Oggetto: [ID: 8840] Procedura di Valutazione di Impatto Ambientale (V.I.A.), ai sensi dell'art. 23 del D.Lgs. 152/2006, e s.m.i., relativa al progetto "Fattoria Solare Sa Pedrera", di potenza pari a 48 MW e delle relative opere di connessione alla R.T.N., da realizzarsi nei Comuni di San Gavino Monreale, Guspini, Gonnosfanadiga (SU). Proponente: Società EF Agri società agricola a R.L. - Autorità Competente: Ministero dell' Ambiente e della Sicurezza Energetica (M.A.S.E.). Richiesta contributi istruttori. **Trasmissione osservazioni.**

La proposta progettuale è relativa alla realizzazione su una superficie di circa 82 ha, nel Comune di San Gavino Monreale, di un impianto agrivoltaico di potenza nominale 48 MWp.

Opere del Sistema Idrico Multisetoriale Regionale (SIMR)
Individuazione interferenze con cavidotto AT 150 kV e MT 30kV-Impianto eolico Narbonis.

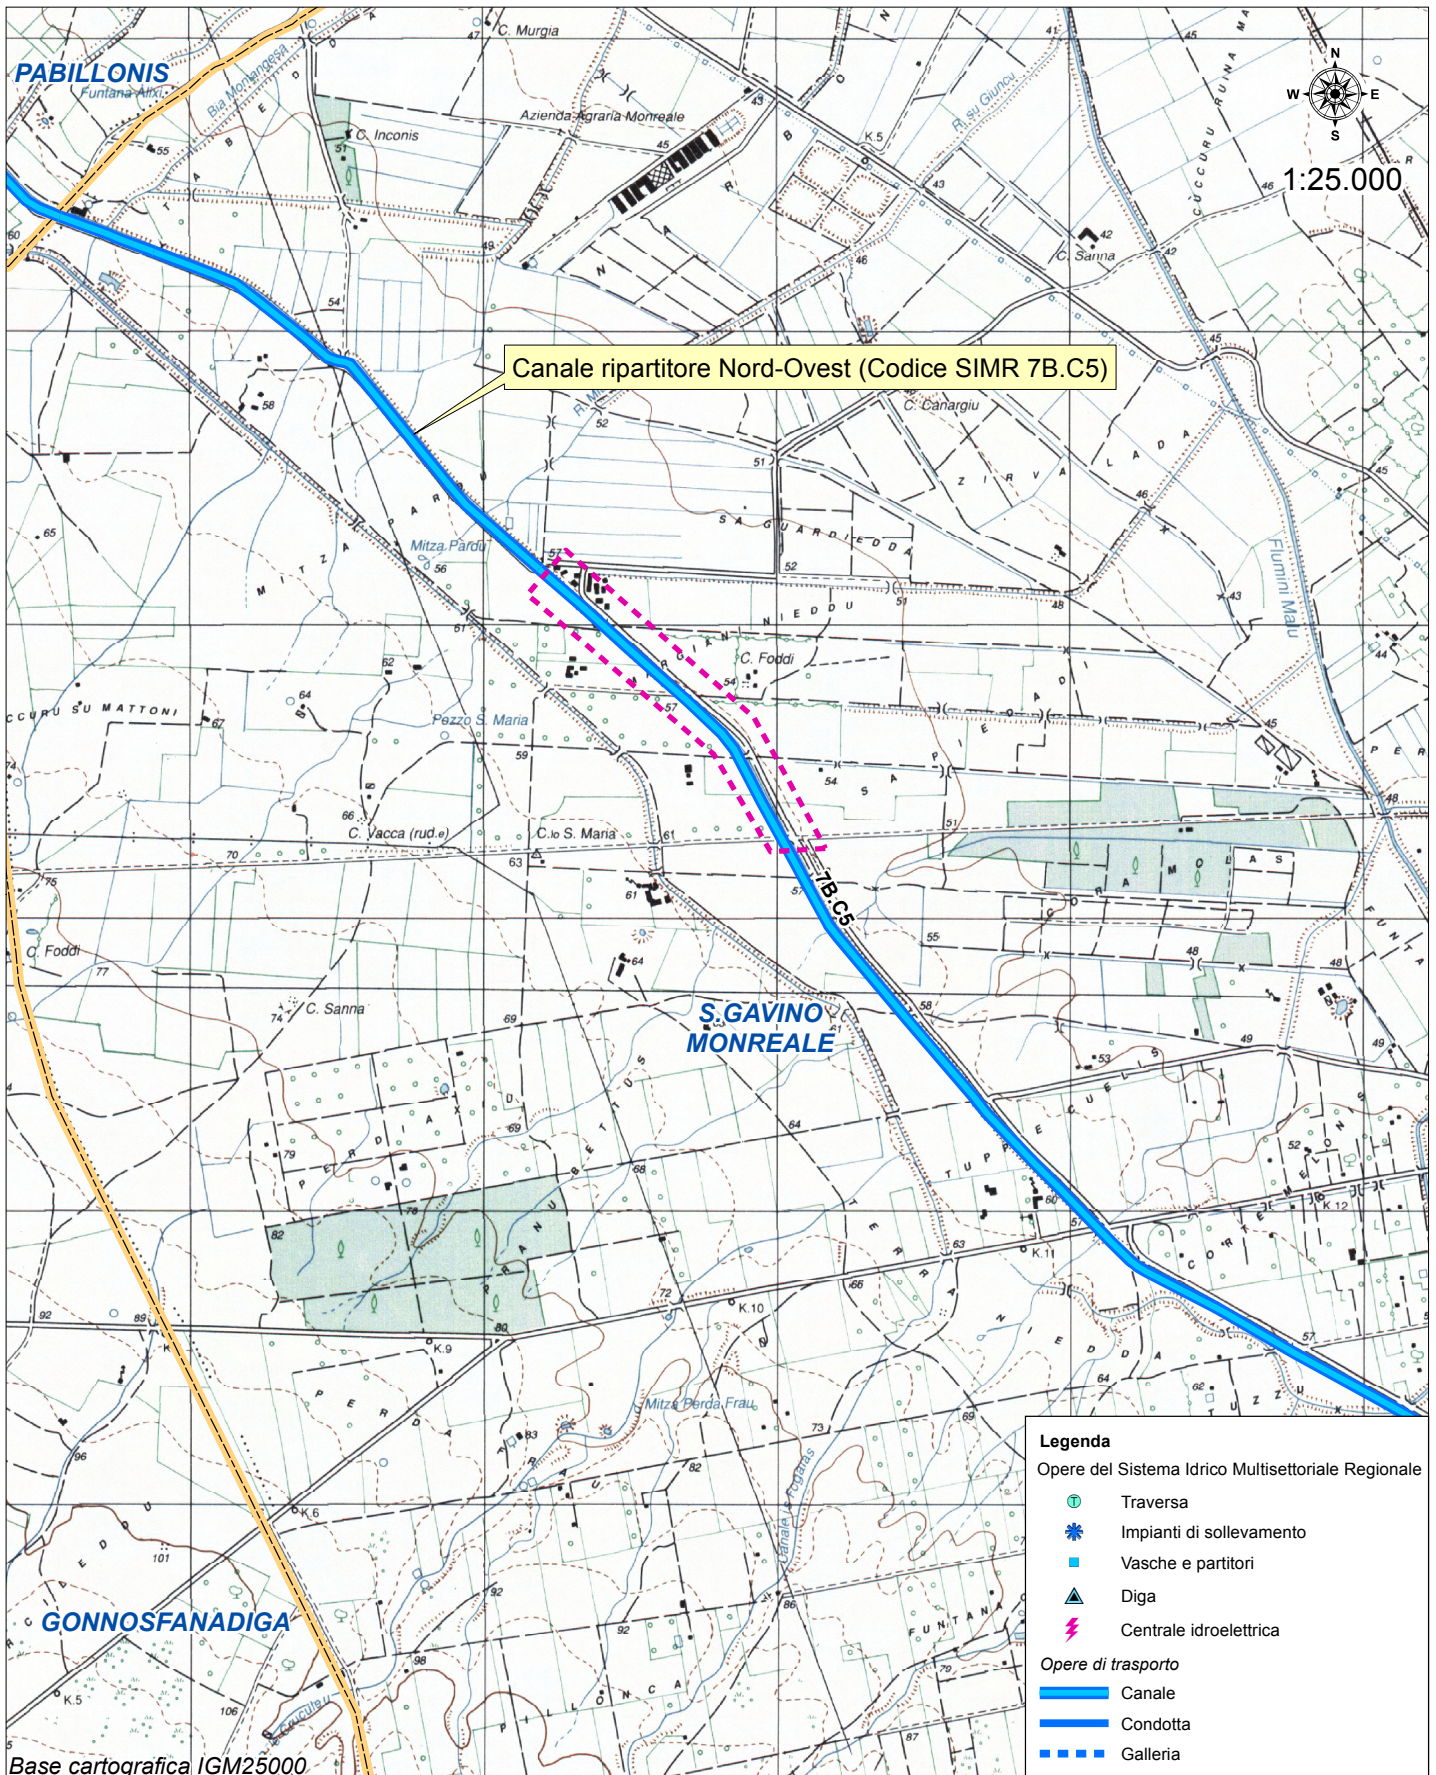
- **Canale ripartitore Nord-Ovest (Codice SIMR 7B.C5)**
Interferenza e parallelismo cavidotto AT 150kV e MT 30kV

- a) le interferenze tra elettrodotto e canale dovranno essere risolte con la tecnica del sottopasso del canale da parte dell'elettrodotto con l'impiego di tecnologie "trenchless" ad **una distanza non inferiore a 1,50 m dal fondo del canale** per un tratto di sviluppo non inferiore alla larghezza del canale e delle strade di servizio eventualmente presenti.

- b) l'elettrodotto per tutto lo sviluppo dell'interferenza dovrà essere segnalato con apposito nastro rosso, inoltre dovranno essere disposti, fuori terra, alle estremità prima e dopo l'interferenza, delle segnalazioni fisse (con cartelli e targhe) che materializzino l'asse dei cavidotti in cui siano riportate in apposita targhetta inamovibile le informazioni tecniche della linea, la profondità di posa della stessa e il riferimento telefonico del responsabile dell'impianto da contattare in caso di necessità;

- c) I parallelismi tra cavidotto e le opere el SIMR dovranno essere realizzati senza interessare la fascia di pertinenza dell'opera sottoposta a servitù o esproprio ed, in ogni caso, a una distanza sufficiente ad evitare interferenze con l'esecuzione degli interventi di manutenzione delle opere SIMR;
